Irg.271.2.2020

### Do Wszystkich Wykonawców

W nawiązaniu do przetargu nieograniczonego na **Modernizację rynku wraz z bocznymi uliczkami w Sępólnie Krajeńskim** wyjaśniamy następujące kwestie:

##### **Dotyczy: Mała architektura- osłony pod drzewa**

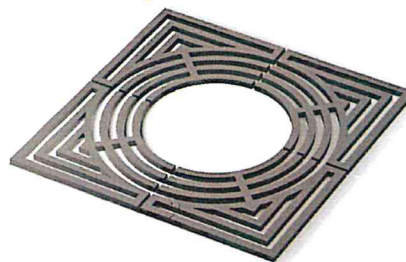
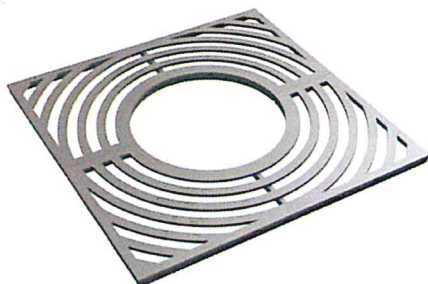
Wykonawca wnosi o dołączenie rysunku- detalu osłon pod drzewa.

Oslonę na drzewo należy wykonać przy zachowaniu następujących zasad:

- materiał żeliwo w kolorze czarnym lub grafitowym jak pozostałe elementy małej architektury
- gabaryty około 990 x 990 mm, średnica wewnętrzna 500 mm
- osłona winna składać się z dwóch elementów tworzących w całości kształt kwadratu
- stylistyka krat dostosowana do ławek, słupków i innych elementów małej architektury

W przypadku drzewa istniejącego o średnicy większej niż 500mm należy dobrać osłonę ze średnicą wewnętrzną umożliwiającą prawidłowy wzrost drzewa. ( Plac Kościelny).
